SUBCOMITÉ DE TRANSMISORES DEL COES

ABSOLUCIÓN DE OBSERVACIONES AL ESTUDIO TÉCNICO – ECONÓMICO PRESENTADO POR EL SUB COMITÉ DE TRANSMISORES DEL COES – SINAC PARA LA REGULACIÓN DE MAYO 2014

ENERO, 2014

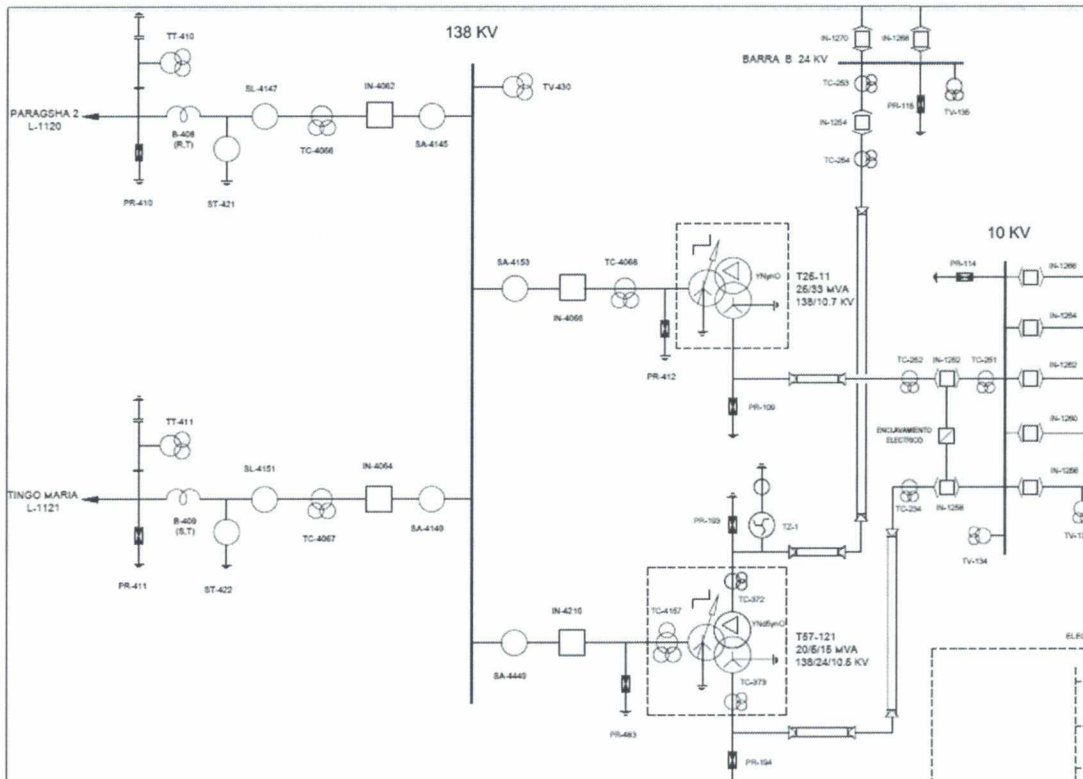
1.6 *En la Hoja "Detalles VNR-LLTT" del archivo "VNR-REP-2014.xls", en lo que respecta a la LT 138 kV Paragsha- Huánuco (Amarillis), 86 km (L-1120), se ha modificado la codificación del módulo asignado de "LT-138SIR1TAS1C1300A", a "LT-138SIR1TAS1C1400A", incrementando la sección del conductor de 300 a 400 mm² sin justificación alguna. Al respecto, se requiere justificar la modificación del módulo asignado, toda vez que el incremento de capacidad de 45 a 75 MVA establecido en el Ampliación N° 16 para dicha línea, no implica el cambio de la sección de conductor.*

Como ya se explicó en la respuesta del numeral 1.1 la repotenciación de la L-1120 efectivamente no incluye el cambio del conductor existente, sin embargo dado que por aplicación del criterio de Sistema Económicamente Adaptados (SEA) cuando fue definida como parte del SPT, se le consideró un calibre de conductor menor al existente y por ende su remuneración fue ajustada con estos valores. Hoy en día que se requiere incrementar la capacidad en 2/3, se hace necesario sincerar el real calibre del conductor existente.

Por otro lado, además del incremento de capacidad de 75 MVA al que debe de soportar la L-1120, también debe estar preparada para soportar 90 MVA en régimen de operación de emergencia.

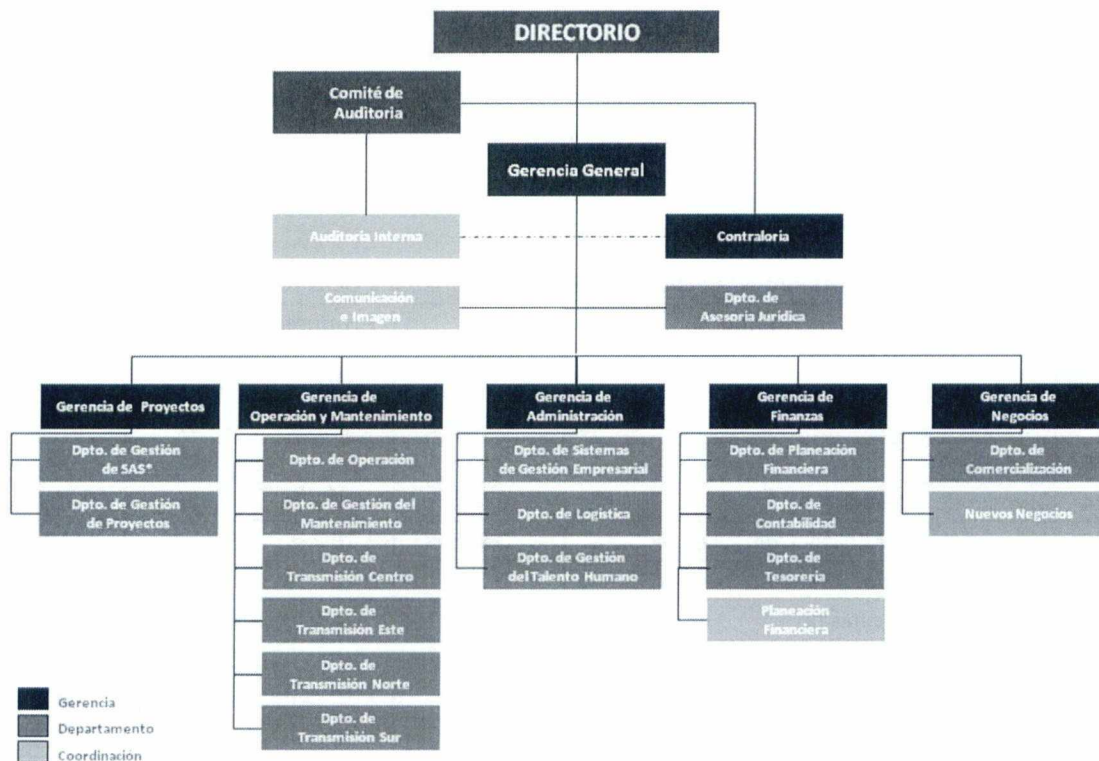
conforme corresponde. Al respecto, es necesario se sustente los valores propuestos indicando la fuente correspondiente, dado que los mismos obedecen a la modificación del código registro (COD REG). En lo que respecta al costo de personal para los cargos que no han sido actualizados, es necesario que se considere la encuesta de sueldos publicada por la empresa PriceWaterHouseCooper.

El puesto de Contralor en el cual se indica que se ha observa una diferencia de 394.9% respecto al haber vigente corresponde a que en empresas con ámbito internacional como REP, el puesto de Contralor es considerado como uno de Gerencia, como puede observarse en el Organigrama de REP (fuente Web REP).
